INFORME TÉCNICO DE FISCALIZACIÓN AMBIENTAL

PLANTA BAJA ESSO SAN ANTONIO

DFZ-2022-1906-V-RCA

NOVIEMBRE 2022

Figura 3

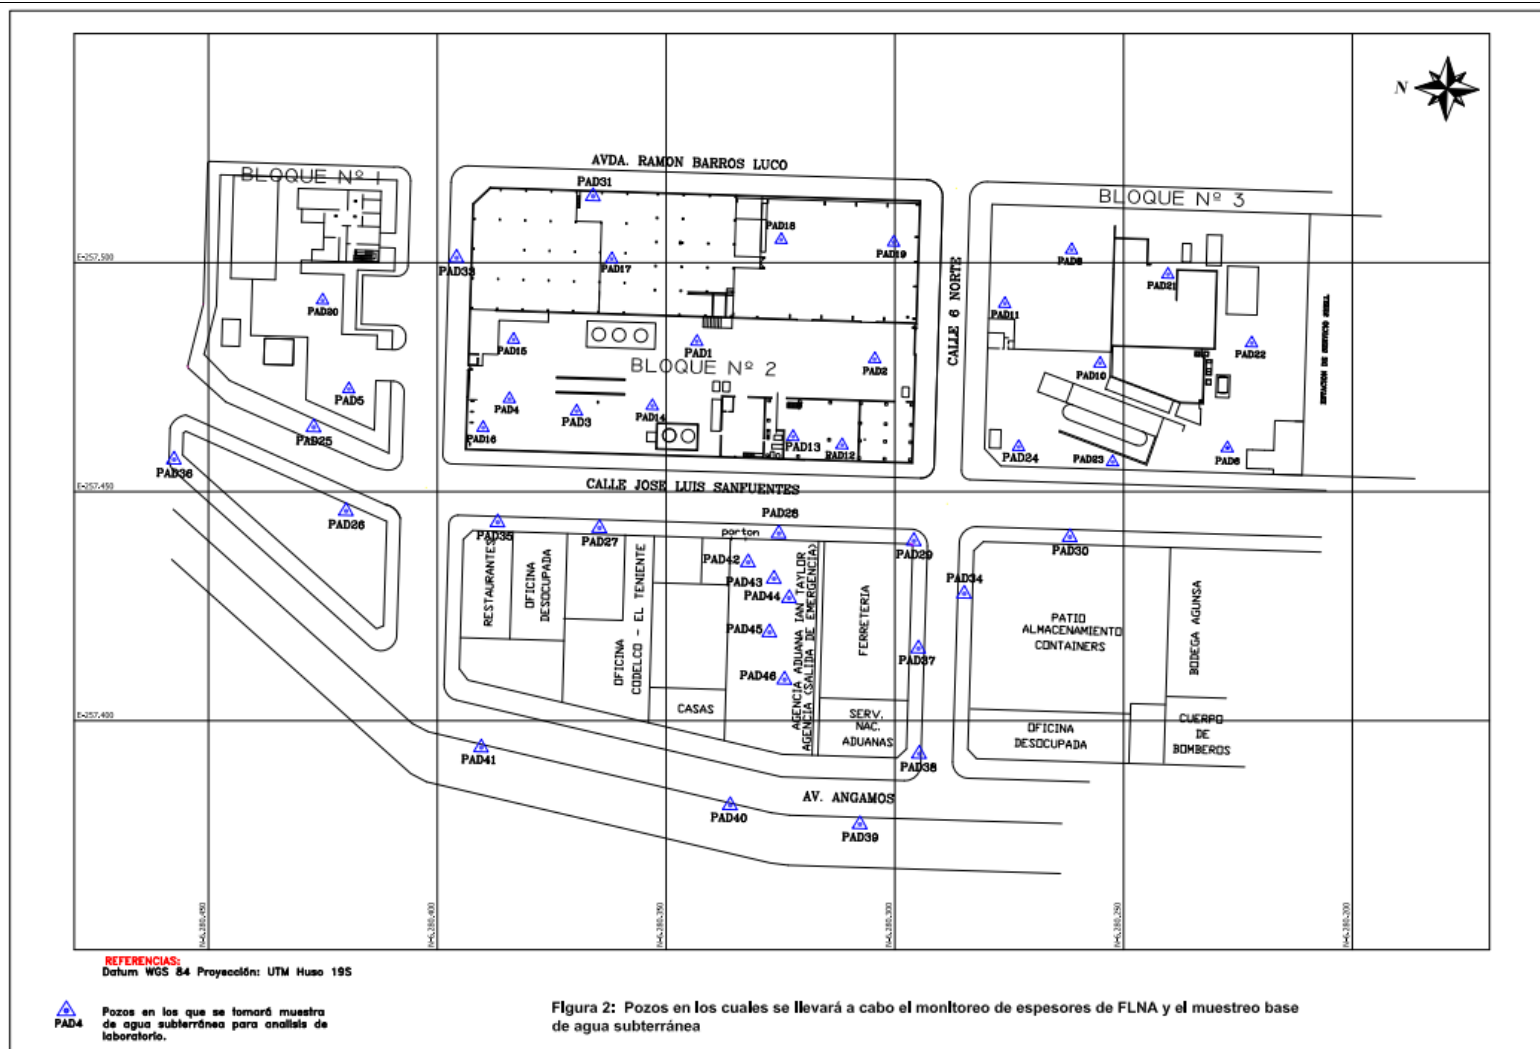
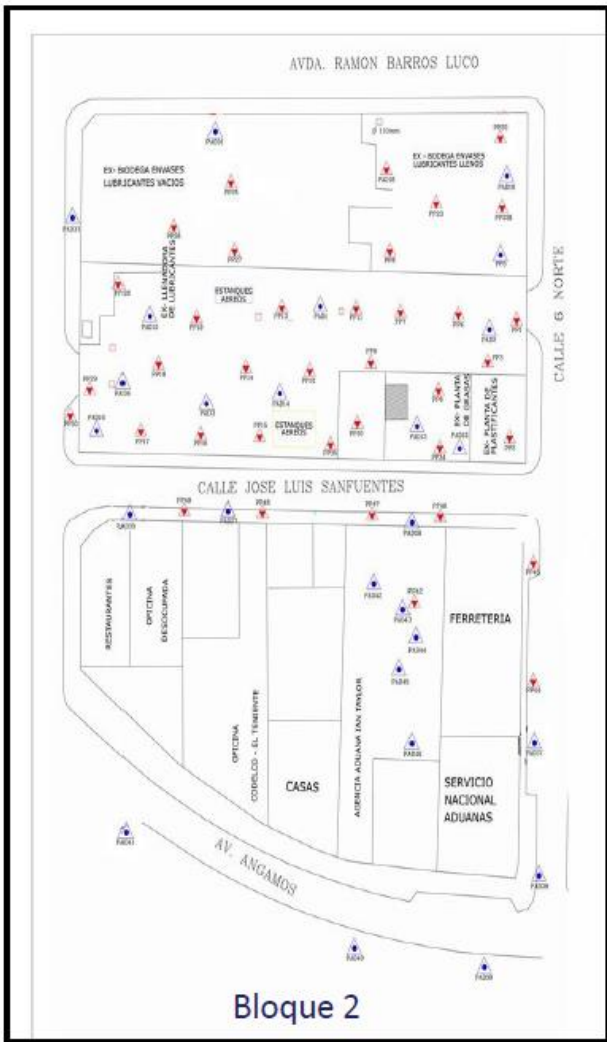
Agregó que, mediante los informes de monitoreo mensual, en que se han monitoreado cerca de 77 pozos, , ha podido recabar antecedentes que permiten circunscribir la presencia de FLNA a determinadas áreas de la Planta Baja, confirmando, por ende, **que existen sectores que no presentan FLNA, en los que resulta innecesario continuar monitoreando este producto.**". Lo anterior implica **dejar de monitorear en el Bloque N° 1 y reducir los pozos de monitoreo en los Bloques N° 2 y N° 3** (ver Figura 3).

Descripción de medio de prueba: Propuesta de pozos considerados en el monitoreo mensual de agua subterránea (situación futura). Fuente: documento “*Solicitud para el Ajuste de Pozos de Monitoreo Contemplados en el Proyecto “Saneamiento de Terreno Planta Baja Esso San Antonio”*”, Aprobado Ambientalmente por la R.E. N° 1060/2010”, del titular Esmax Distribución SpA.

Del análisis realizado por la Oficina Regional se concluye que: *“Se propone acceder a la solicitud de ajuste al Programa de Monitoreo vigente, contemplando eliminar el monitoreo de todos los pozos ubicados en el Bloque 1 y continuar con el monitoreo y extracción pasiva de la FLNA sólo en aquellos pozos correspondientes a los Bloques 2 y 3 señalados en las siguientes tablas”,* que son los señalados en la **Figura 4**.

Como resultado del análisis efectuado por esta Superintendencia, en atención a los antecedentes y argumentos entregados por el titular y a lo informado por la DGA, se acoge la solicitud de ajuste al Programa de Monitoreo vigente de la RCA N° 1060/2010, específicamente para la Fase de Término y Monitoreo, contemplando eliminar el monitoreo de todos los pozos ubicados en el Bloque N° 1 y continuar con el monitoreo y extracción pasiva de la FLNA sólo en aquellos pozos correspondientes a los Bloques N° 2 y N° 3, que son los señalados en la **Figura 4**. Lo anterior, implica que en lo sucesivo dicho Plan deberá apegarse a lo establecido en el documento *“Solicitud para el Ajuste de Pozos de Monitoreo Contemplados en el Proyecto “Saneamiento de Terreno Planta Baja Esso San Antonio”, Aprobado Ambientalmente por la R.E. N° 1060/2010”*.
